**Всемирный форум для согласования правил
в области транспортных средств**Рабочая группа по общим предписаниям,
касающимся безопасности**117-я сессия**

**Правила № 26 ООН (наружные выступления
пассажирских автомобилей)****Предложение по поправкам серии 04 к Правилам № 26 ООН
(наружные выступления пассажирских автомобилей)****Представлено экспертом от Франции***

Рис. 0 – Примерное распределение элементов

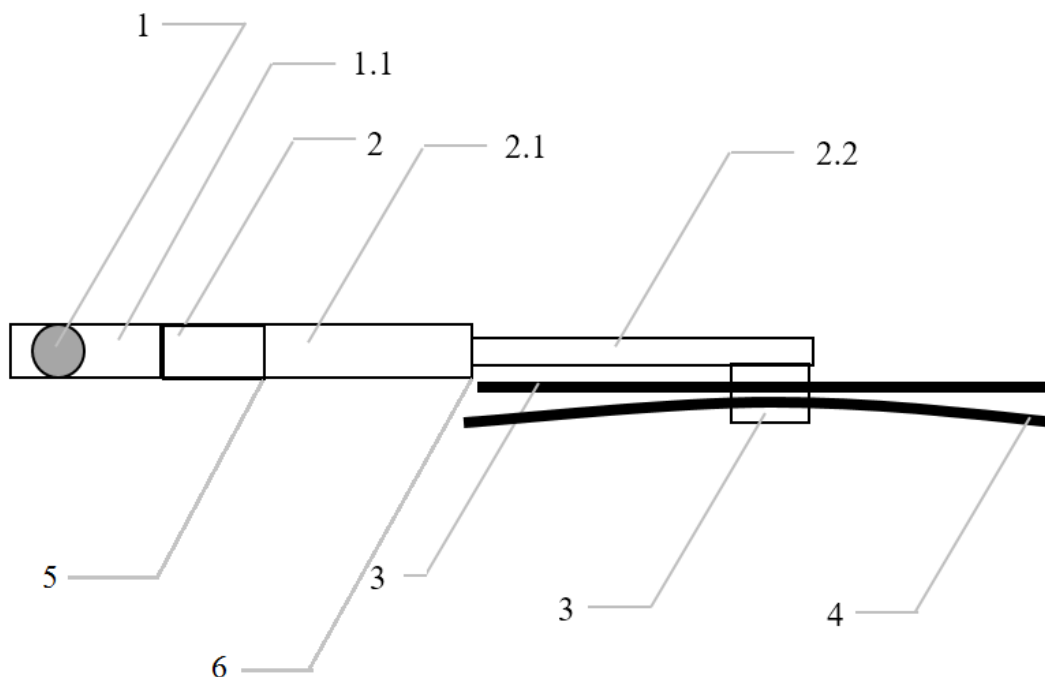
- «6.4 Стеклоочистители
- 6.4.1 Крепление щеток стеклоочистителя должно быть таким, чтобы ось щеткодержателя (**обозначенная цифрой 1 на рис. 0**) прикрывалась защитным колпачком (**цифра 1.1 на рис. 0**), имеющим радиус кривизны, отвечающий требованиям пункта 5.4 выше, и минимальную поверхность не менее 150 мм². Элементы держателя (**направляющая и основной рычаг, т. е. цифры 2, 2.1 на рис. 0**) рассчитаны на радиус кривизны, отвечающий требованиям пункта 5.4 выше. В случае закругленных покрытий их минимальная выступающая площадь, замеренная на расстоянии не более 6,5 мм от наиболее выступающей точки, должна составлять 150 мм². Эти требования должны соблюдаться также в отношении стеклоочистителей задних окон и фар.

- 6.4.2 Положения пункта 5.4 не применяются к щеткам (**цифра 4 на рис. 0**), ~~или любым~~ опорным деталям (**цифра 3 на рис. 0**), если они имеются, ко второму рычагу держателя (**цифра 2.2 на рис. 0**), если он имеется, функциональному шарниру между направляющей держателя и рычагом держателя (**цифра 5 на рис. 0**), если он имеется, или к соединению между основным и вторым рычагом держателя (**цифра 6 на рис. 0**), если оно имеется. Вместе с тем эти элементы не должны иметь острых углов и остроконечных или режущих частей.

2. Таким образом, в проекте предложения уточняются способы обращения с элементами, которые, возможно, не затронуты установленными предписаниями, а также требования, применяемые к конкретному элементу стеклоочистителя. Представляется, что наилучшим средством обеспечения последовательного применения сформулированных требований служит общий рисунок с изображением соответствующих элементов.
